ツーバイショートプレート使用範囲拡大のお知らせ

3) お問合せ先 株式会社カネシン 営業部

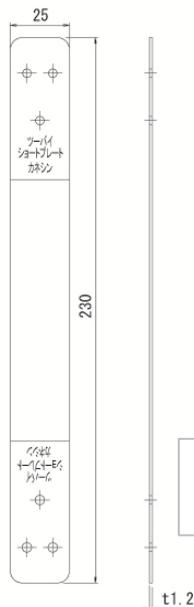
今回の使用範囲拡大に伴い、製品の刻印および型番を「TSP」から「TBSP」に変更し、11月1日受注分より切り替えさせていただきます。製品形状および製品名の変更はございませんので、旧タイプ・新タイプとも区別なく土台および妻小壁にご使用いただけます。

型番 TSP

商品コード 002370

刻印

短期許容耐力
土台 : 3.9kN

→ TBSP

→ 002380

短期許容耐力
土台 : 3.9kN
妻小壁 : 4.35kN

※型番、商品コード、刻印以外は変更ありません。(TSPとTBSPは同形状です。)

※使用箇所(土台・妻小壁)によって耐力数値が異なりますのでご注意ください。

※旧タイプを妻小壁でご使用いただけますが、刻印がないため取り付け位置にご注意ください。
